**NOTIFICATION DE SÉCURITÉ URGENTE  
MESURES CORRECTIVES POUR DISPOSITIF MÉDICAL**

**MAQUET CARDIOSAVE Hybrid et MAQUET CARDIOSAVE Rescue**

<b>Code produit/numéro de pièce :</b>	<b>0998-XX-0800-XX</b>
<b>Numéro de lot affecté distribué :</b>	<b>Tous</b>
<b>Dates de distribution :</b>	<b>Depuis le 6 mars 2012</b>

**Figure 1 – Affichage du moniteur (1 – Indicateur d'hélium)**

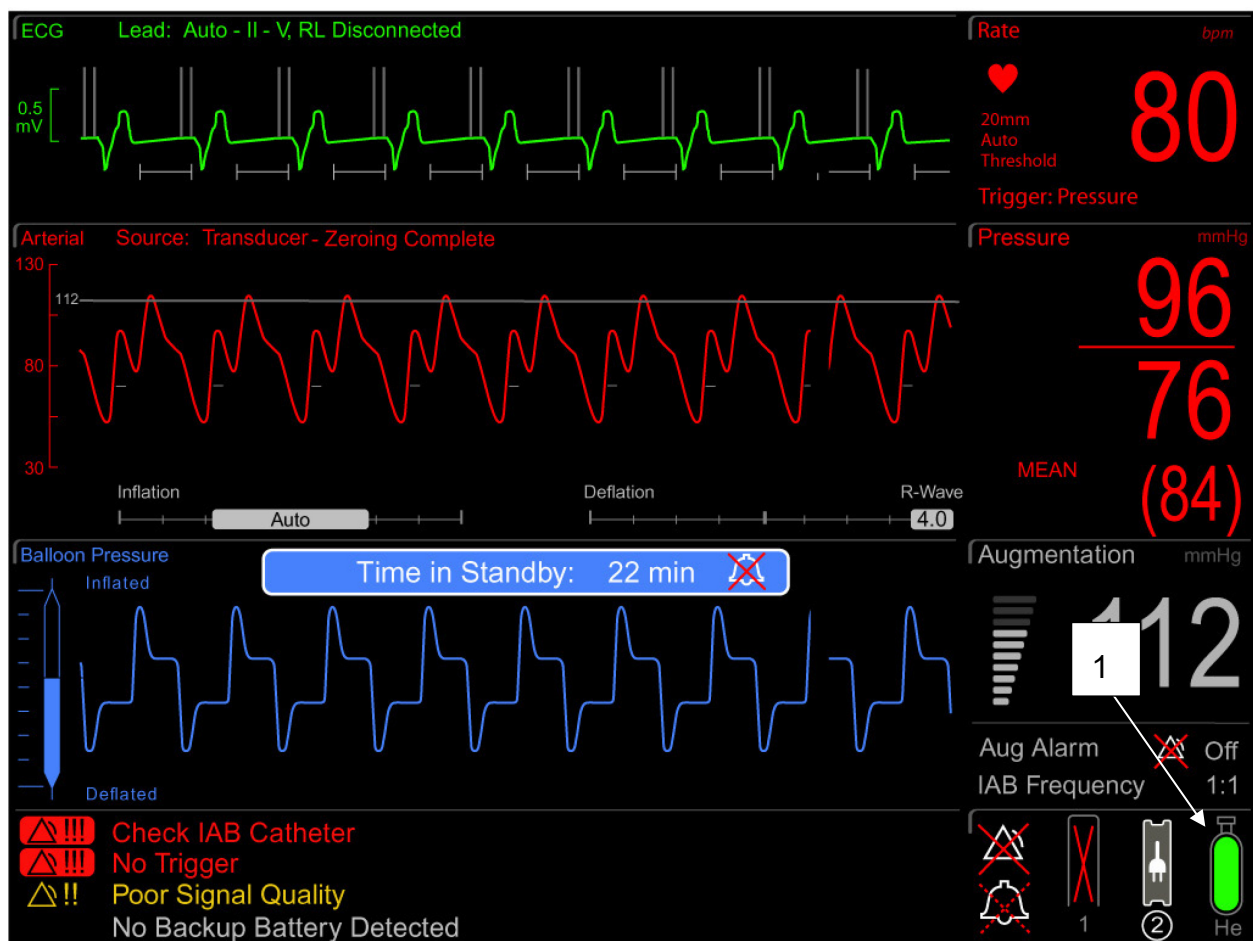
Au cours des tests de compatibilité électromagnétique (CEM) dans un laboratoire externe, le personnel de Getinge a déterminé qu'en présence de certaines perturbations RF rayonnées, l'indicateur d'hélium sur la PBlA Cardiosave (voir la Figure 1) surévaluait par intermittence la capacité d'hélium restante. Une fois la perturbation supprimée, l'indicateur d'hélium retrouve entièrement ses capacités de lecture dans les 10 secondes et affiche le niveau approprié sans aucune mesure excessive.

L'enquête de Getinge a révélé que la surévaluation de la capacité d'hélium se produirait par intermittence dans des plages de fréquences comprises entre 80 MHz et 1 GHz. Les sources potentielles d'interférences incluent : les communications radio, les téléphones portables, le Wi-Fi, les équipements RFID et les équipements qui ne répondent pas aux normes de compatibilité électromagnétique en vigueur.

Datascope/Getinge a lancé une procédure de correction matérielle pour résoudre ce problème. Un technicien du service Datascope/Getinge vous contactera pour planifier l'installation de la correction lorsqu'elle sera disponible. Ces procédures seront effectuées dans votre établissement sans frais supplémentaires.

**Figure 2 – Panneau supérieur (1 – Jauge d'hélium mécanique)**

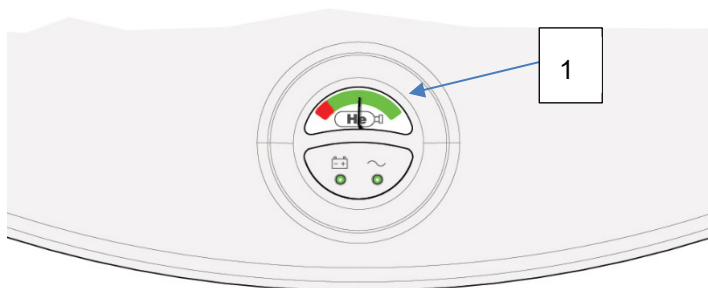
Étant donné que la jauge mécanique n'est pas influencée par la CEM, visualiser la jauge mécanique sur le panneau supérieur de la pompe Cardiosave (voir Figure 2) pour évaluer la capacité d'hélium restante en cas de suspicion de perturbations de la CEM.
